# 肝属川水系河川整備基本方針変更の概要

令和7年9月25日

# 「肝属川水系河川整備基本方針(案)」変更の概要 ～流域の概要～

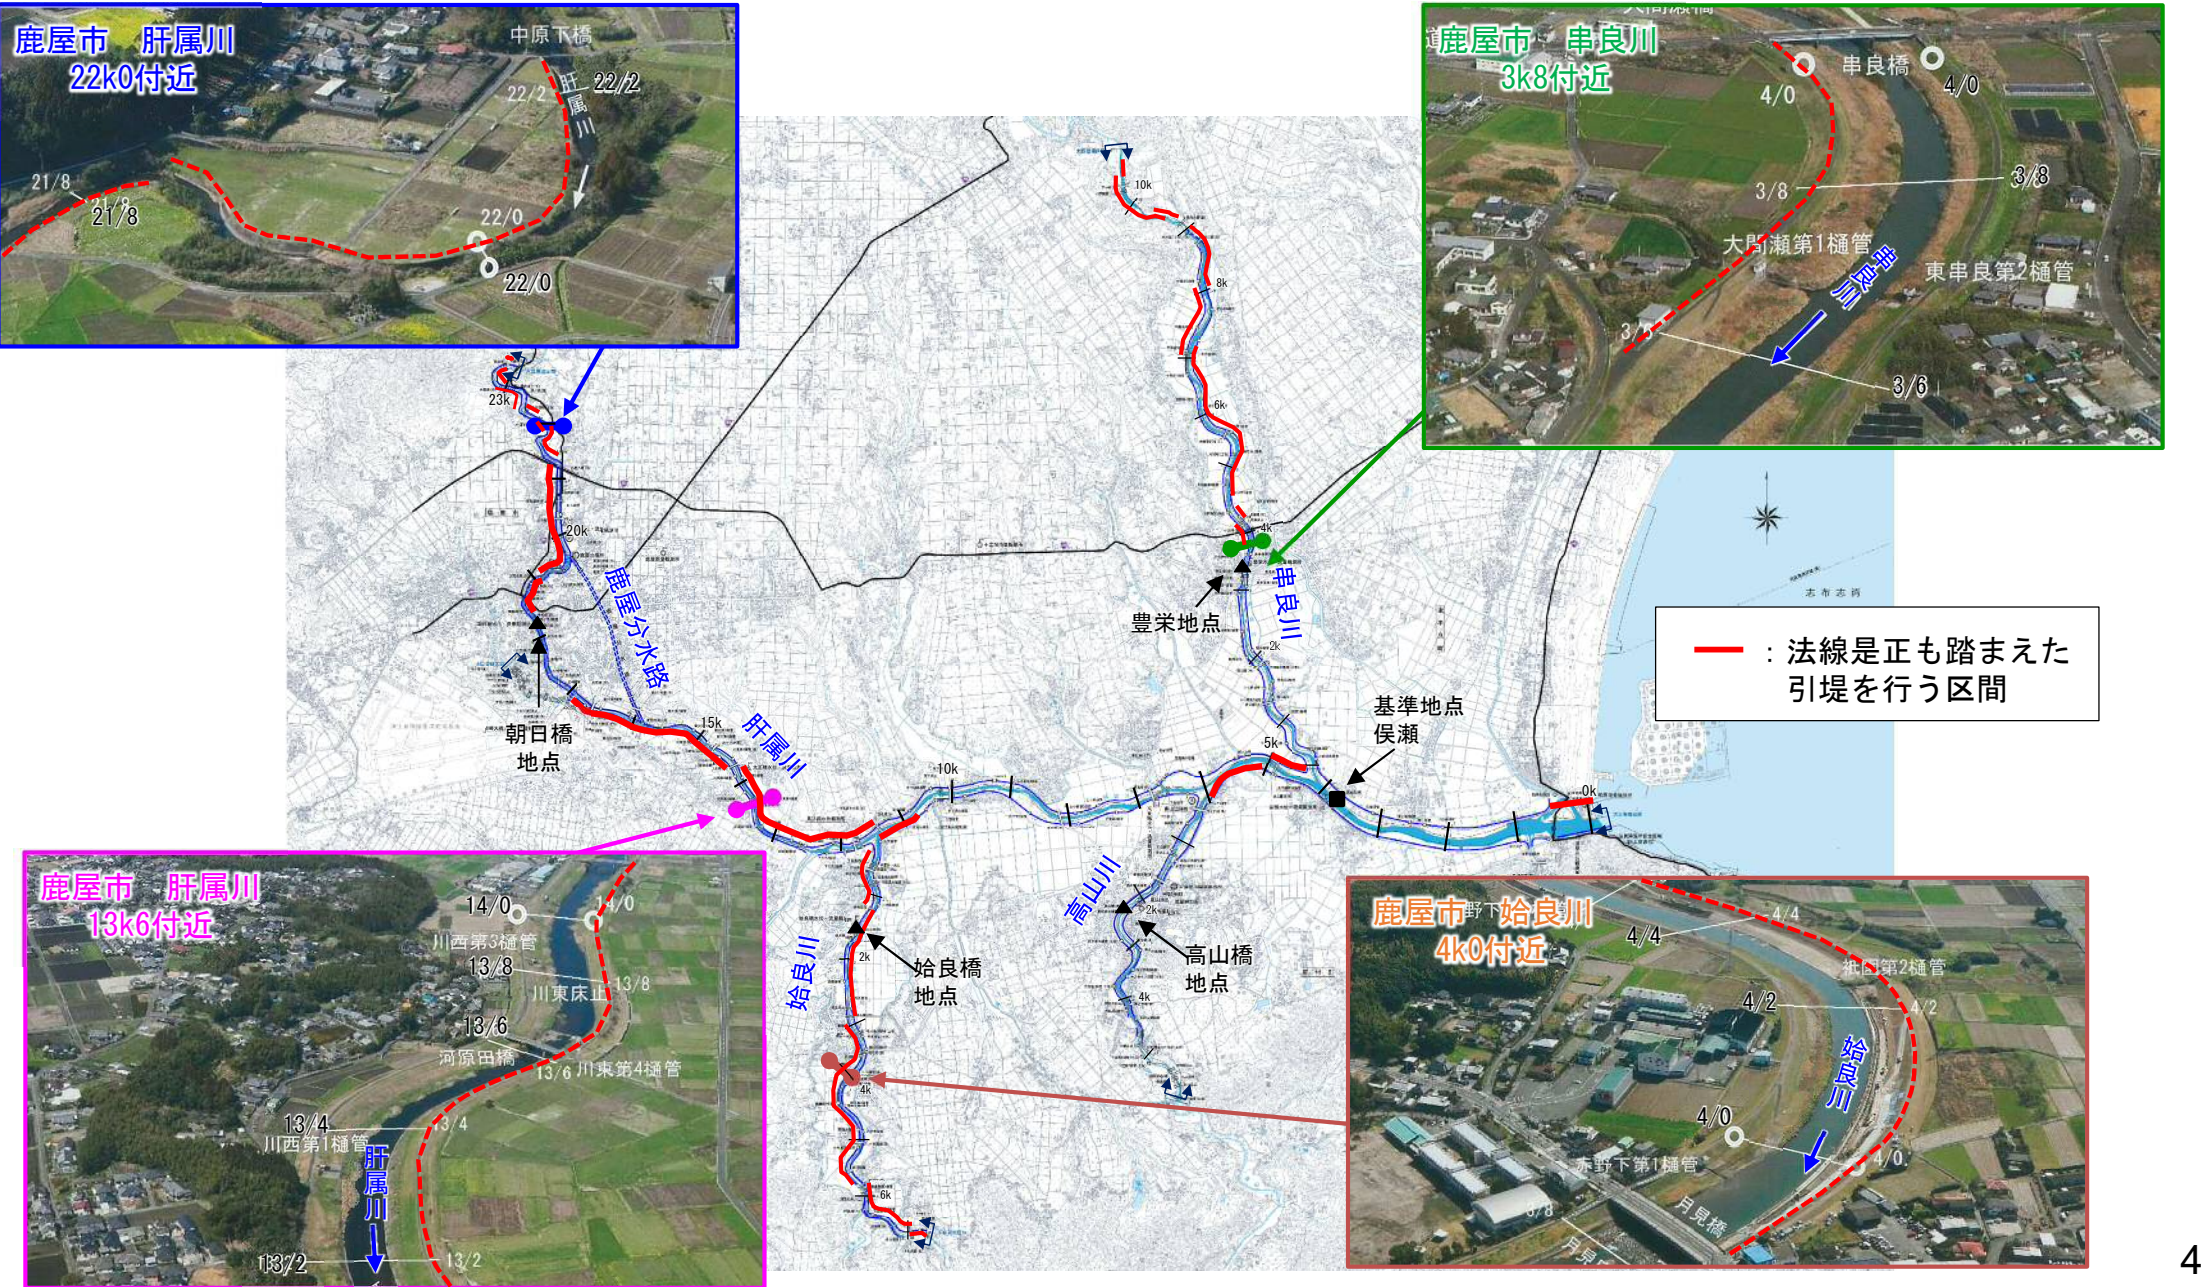
**【現行】**

鹿屋分水路  
200→  
朝日橋  
高良橋  
800 ↓ 串良川  
豊栄  
肝属川 400→ 200→ 1,400→ 2,500→ 志布志湾  
王子橋  
390 ↑ 大始良川  
700 ↑ 始良川  
1,100 ↑ 高山川  
高山橋  
俣瀬  
河口

**【変更(案)】**

鹿屋分水路  
300→  
朝日橋  
高良橋  
1,100 ↓ 串良川  
豊栄  
肝属川 500→ 200→ 2,000→ 3,300→ 志布志湾  
王子橋  
390 ↑ 大始良川  
1,100 ↑ 始良川  
1,100 ↑ 高山川  
高山橋  
俣瀬  
河口

- 既設構造物への影響を考慮して従来の計画河床高程度までを基本とし、全川にわたって掘削を行う。
- 河積が十分確保できない区間については、堤防の安全性や河川利用状況を考慮した上で、低水路の拡幅、法線是正も踏まえた引堤を実施する。
- これにより基準地点俣瀬3,300m<sup>3</sup>/s相当の流下能力確保が可能なことを確認した。

# 河道配分流量の設定 市街地(鹿屋市)

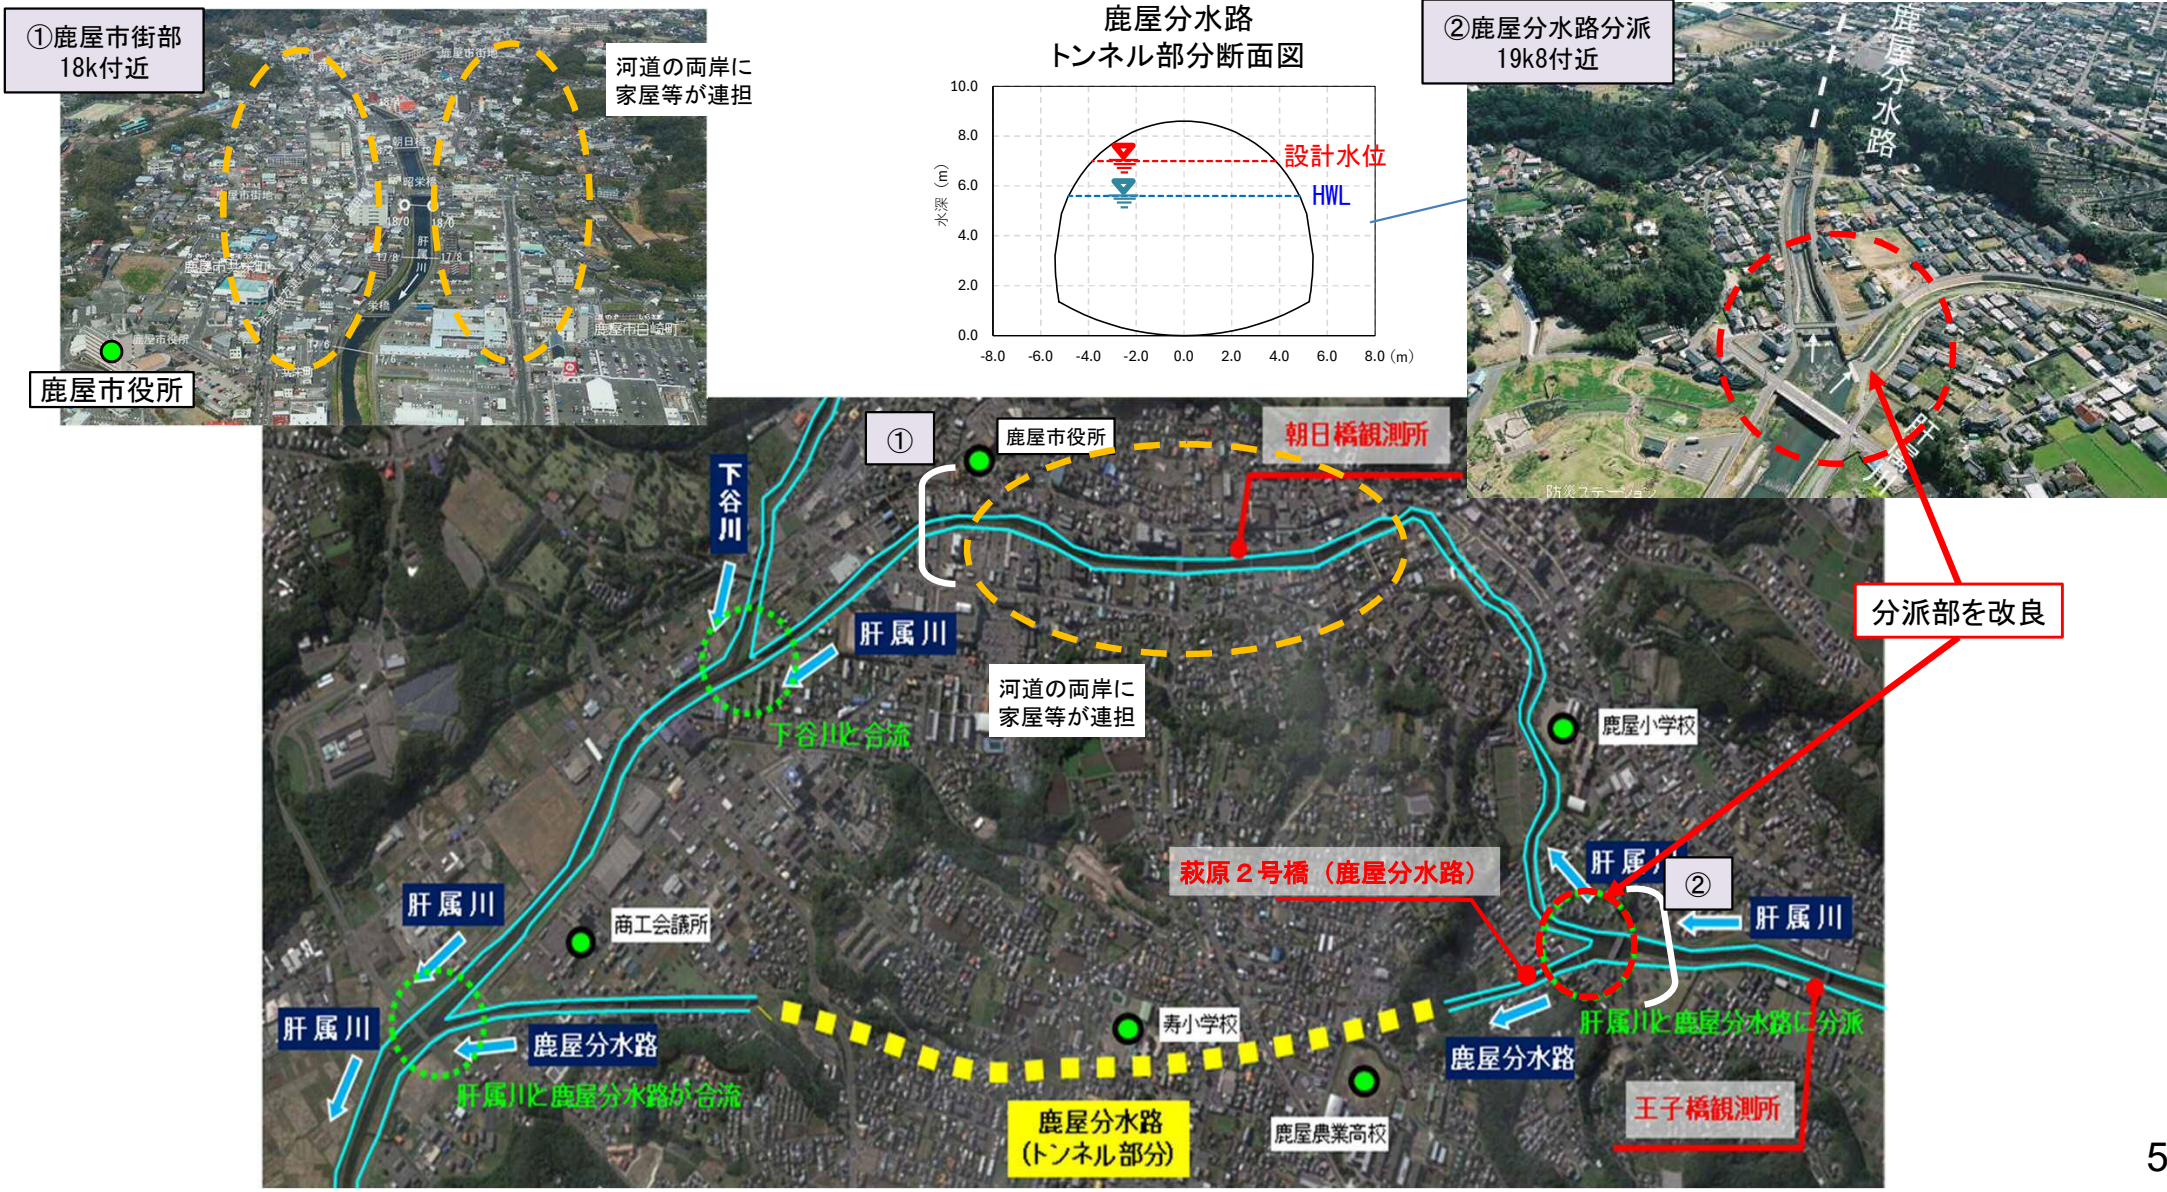
- 流下能力の不足する鹿屋市街部は、河道の両岸に商業施設や住宅が連担しているため、引堤は社会的影響が大きいことから、鹿屋分水路への分派量増大の可能性を検討した。
- 鹿屋分水路については、実績の流量や水位データに基づく流下能力の評価を行った結果、分派部を改良することにより、既定計画の200m<sup>3</sup>/sから300m<sup>3</sup>/sへ分派量の増大が可能なことを確認した。
- これにより基準地点俣瀬3,300m<sup>3</sup>/s相当の流下能力確保が可能なことを確認した。

### ■分派地点での対策

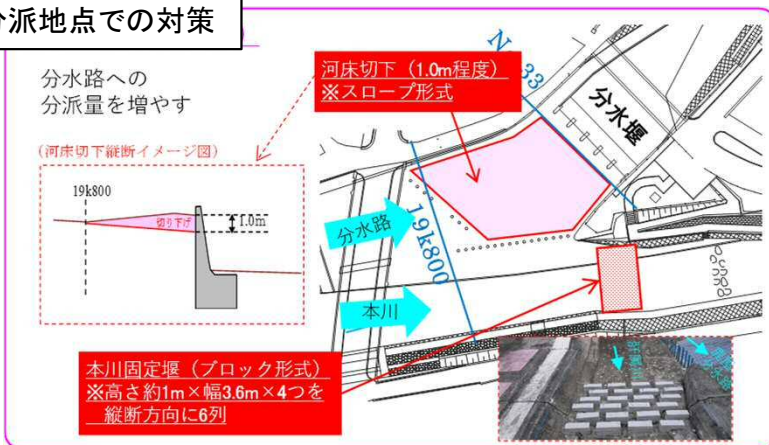
- 流木による分派量への影響について把握し、その結果を踏まえて分派地点の流木止めスクリーンの取り扱いを決定する
- 超過洪水時のトンネル水位を確認する

- スクリーンへの流木捕捉により、分派量が低下し本川鹿屋市街部流量が増大する可能性があるため、流木止めスクリーンは撤去
- 上下流開水路で超過洪水を想定してもトンネル水位は問題ない

良好な河川環境を有する区間における環境の保全・創出の概念図（肝属川1k800付近）

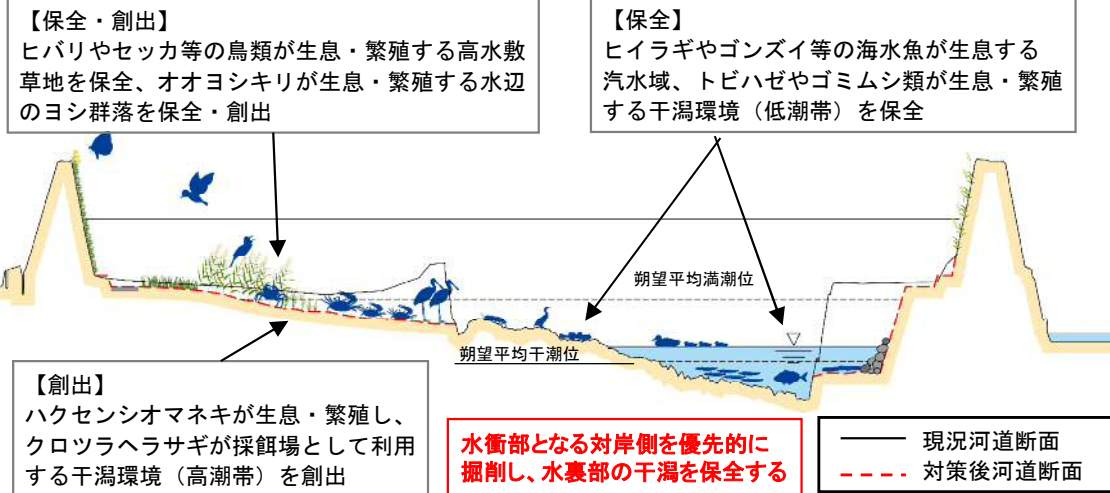
河道掘削にあたっては、目標とする汽水域・干潟の生態系に応じて掘削形状を工夫するとともに、河川が有している自然の営力を活用する。
